ENQUETE PUBLIQUE en vue d'obtenir

- la prolongation d'autorisation d'exploiter le site et la carrière du **Val'Pôle Plessis Gassot** sur les communes du **PLESSIS-GASSOT**, du **MESNIL AUBRY** et d'**ECOUEN**
- et l'extension du Val'Pôle et de la carrière sur les communes du **MESNIL AUBRY** et de **FONTENAY-EN-PARISIS**

Hélène GIOUSE

Procès-verbal de synthèse des observations

Figure 18 : Cotes de nappe dans les ouvrages du réseau de surveillance de la REP (Source : Etude de qualification, GINGER BURGEAP, avril 2024)

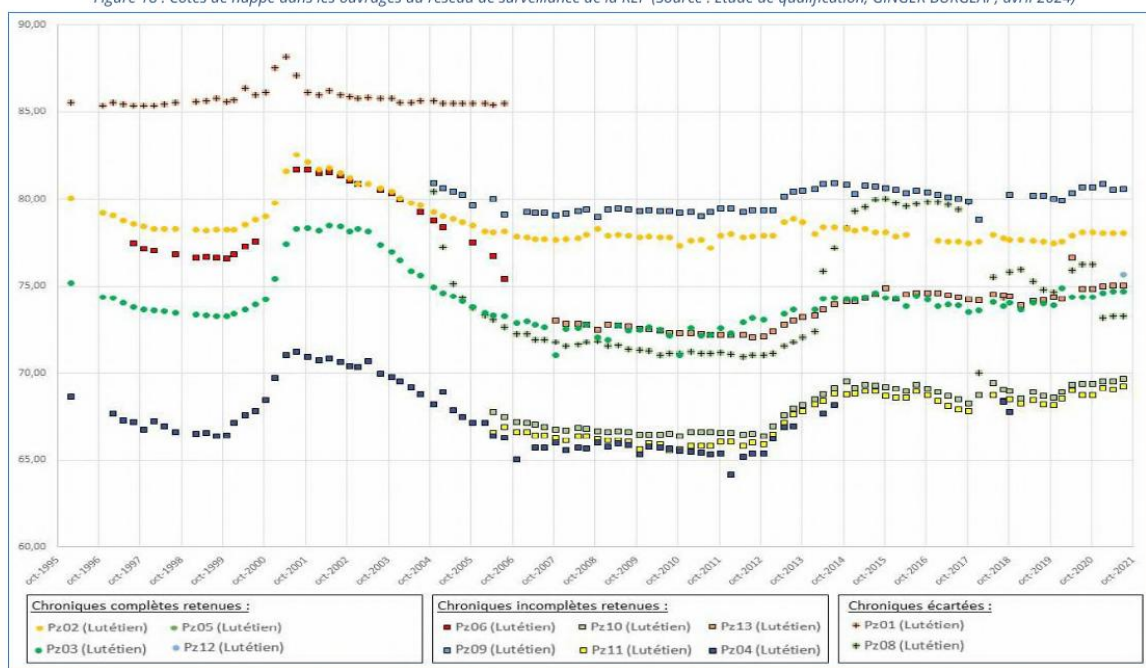
- les chroniques des piézomètres 1 et 8, pourtant situés juste au sud de la zone d'extension et qui donnent des NPHE plus hauts que 80m (voir figure ci-dessous) ont été écartés.

Figure 6 : Coupe géologique esquissée n°1

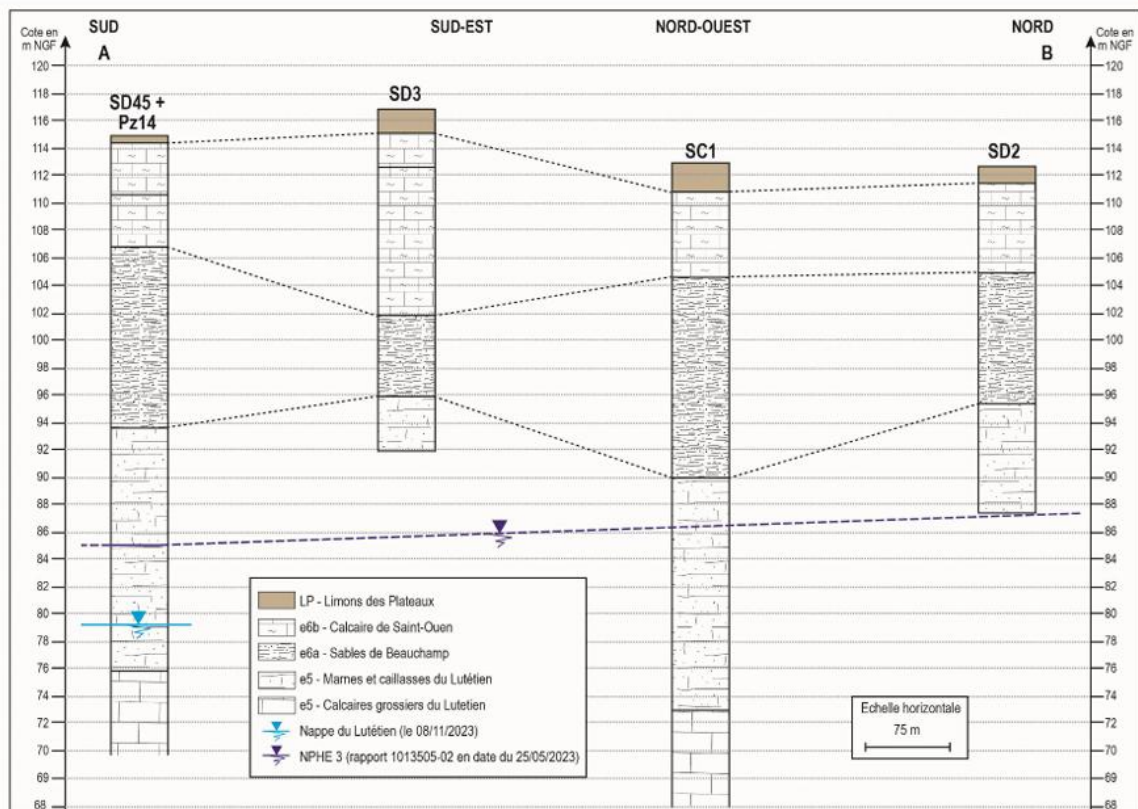
- qu'un autre rapport du BURGEAP (Pièce 9, Annexe 10C, d'avril 2024) présente des figures (coupe géologique de la zone d'extension, voir ci-dessous) avec une NPHE₃ plus haute que 80m (entre 85 et 87 m)

Figure 19 : Schéma conceptuel géologique et hydrogéologique du site – Sans échelle – Source : Etude de qualification géologique, hydrogéologique et géotechnique du site d'extension et de faisabilité du projet, BURGEAP, Août 2024

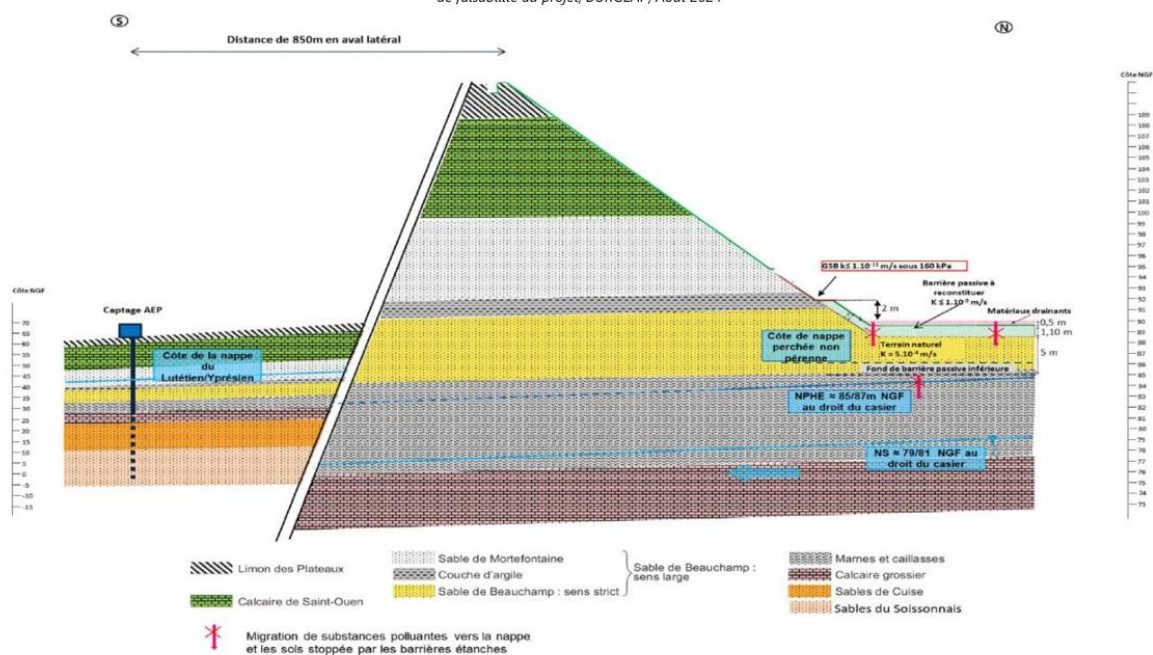
Par ailleurs le rapport de base (Pièce 9 annexe 15) présente en page 45 la figure suivante comme émanant du rapport du BURGEAP N° 1077123-01, d'août 2024 ce qui correspond à l'annexe 10-C. Cette figure est également présentée dans la pièce 3 (Etude d'impact) page 73 comme source GINGER BURGEAP. Or, cette figure n'est pas intégrée dans l'annexe 10 C et présente un NPHE à 85/87m NGF.

Ceci me conduit à poser les questions suivantes :
